高速増殖原型炉もんじゅの原子炉
設置変更許可申請及び安全審査の概要

平成 14 年 5 月

2. 設備改造に係る安全審査の概要

図 2次ナトリウム補助設備の改造

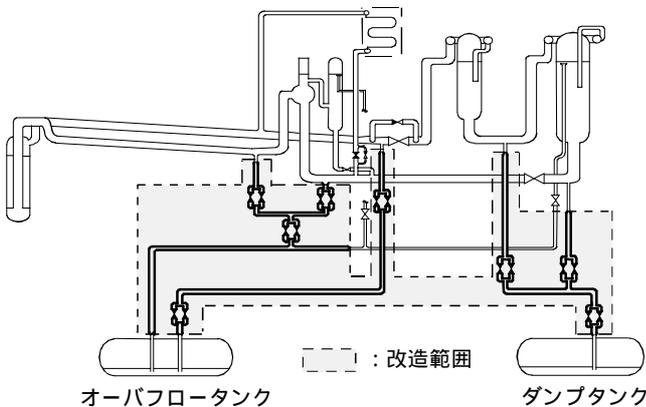
空気雰囲気下での2次系からのナトリウム漏えい時には、配管、機器内のナトリウムを短時間にドレンし、ナトリウムの漏えいを停止させることが有効であることから、設置者は、2次ナトリウム補助設備のうち2次ナトリウム充填ドレン系において、ドレンラインの追加を行い、ドレン時間の短縮を図るとともに、ドレン弁を多重化し、ドレン機能の信頼性向上を図ることとしている。

図 煙感知型及び熱感知型のナトリウム漏えい検出器の設置

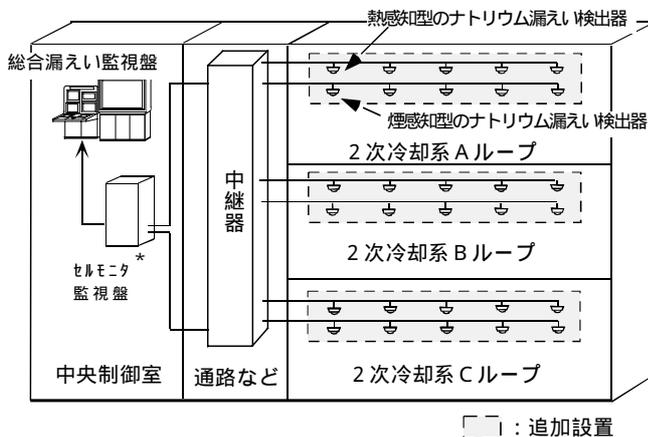
設置者は、2次系からのナトリウム漏えいに対する設計として、煙感知型及び熱感知型のナトリウム漏えい検出器を追加することとしている。

図 換気空調設備等の改造

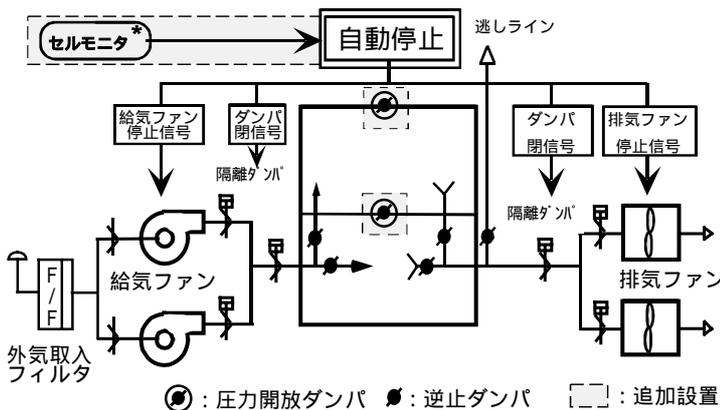
設置者は、換気空調設備の自動停止機能を追加するとともに、圧力開放ダンパを設け、空気雰囲気下でのナトリウム漏えいの影響緩和機能を向上させることとしている。

漏えいしたナトリウムの影響によっても建物の健全性は損なわれないことから、空気雰囲気下でのナトリウム漏えいに対する設計は妥当と判断。

図 安全評価（漏えいナトリウムによる熱的影響の解析）

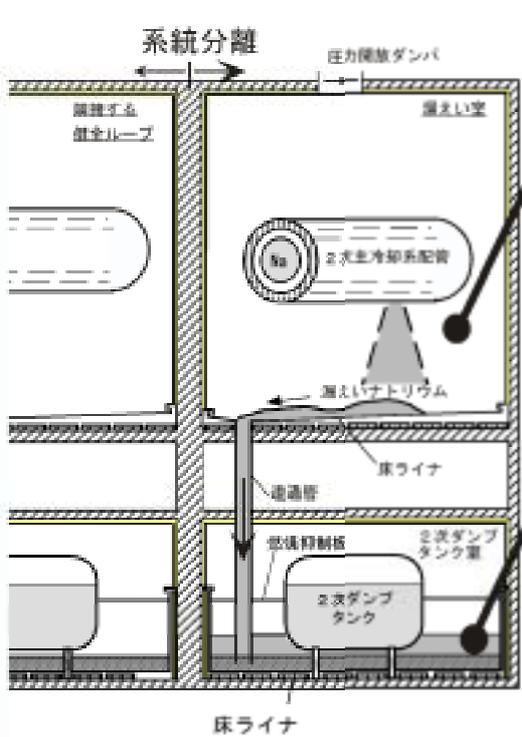
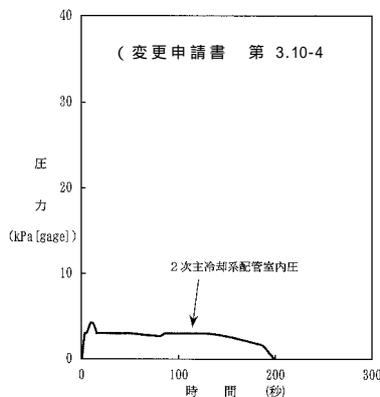
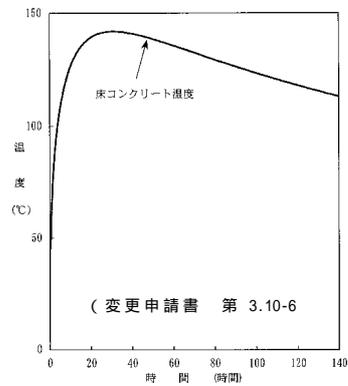
2次主冷却系配管室における内圧変化を下図に示す。内圧上昇は約 4.3kPa であり、原子炉補助建物当該室の耐圧 58kPa[gage] 以下にとどまる。

2次ダンプタンク室における建物コンクリートの温度変化を下図に示す。建物床コンクリートの最高温度は約 140 であり、コンクリートの健全性が損なわれることはない。

（試験の結果、175 でも健全性が保たれることを確認している。）

漏えいナトリウムによる熱的影響によって原子炉補助建物の健全性が損なわれることはなく、系統分離は保持されることから、漏えいループ以外のループによって炉心の十分な冷却機能が保持される

図 蒸気発生器伝熱管の破損に対する設計

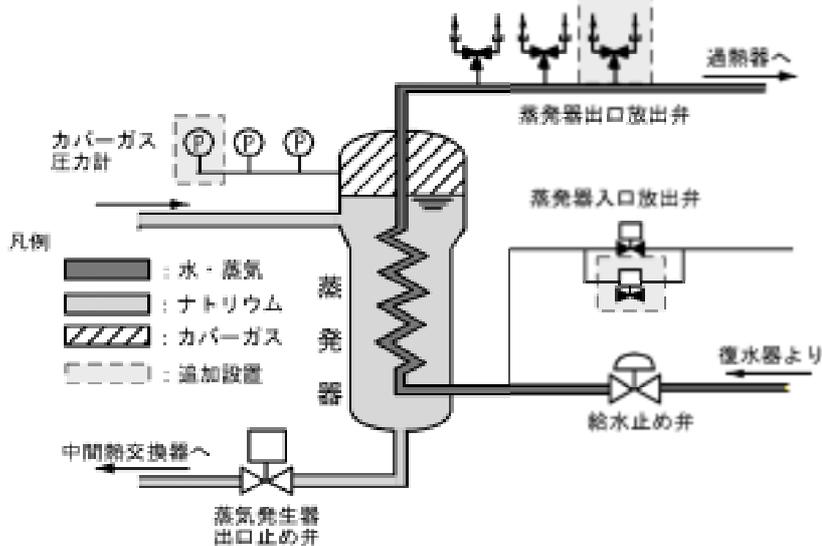
設置者は、カバーガス圧力計の増設及び水・蒸気系の放出弁の追加設置を行うことにより、水漏えいを早期かつ確実に検出し、伝熱管内の水・蒸気を急速にブローすることとしている。

また、参考文献において高温ラブチャ型破損による破損伝播の発生が防止されるとしている。

伝熱管の破損伝播による2次主冷却系の過度の圧力上昇は防止されることから、蒸気発生器伝熱管の破損に対する設計は、妥当と判断。

図 安全評価（高温ラブチャ型破損の発生防止）

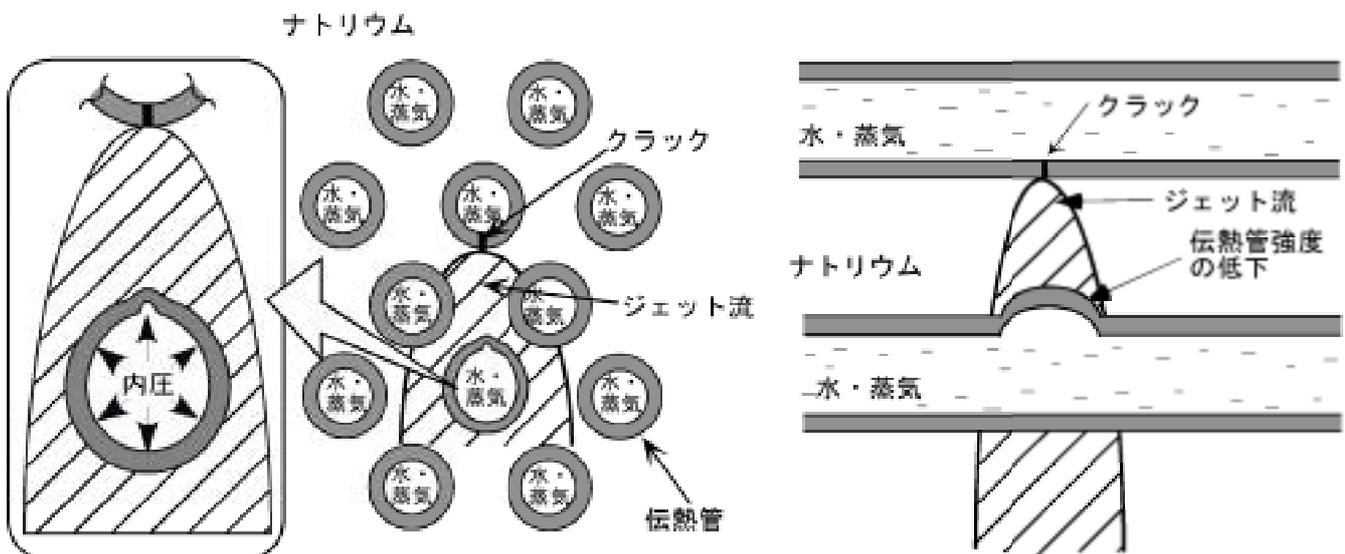
水漏えいを検出し、一連のプラント自動停止操作が行われる。この設計に基づき解析により定量的に評価した結果、高温ラブチャ型の破損伝播の発生が防止されることを確認。

したがって、高温ラブチャ型破損による破損伝播の発生が防止されることを前提としている安全評価（蒸気発生器伝熱管破損事故）は妥当であると判断。
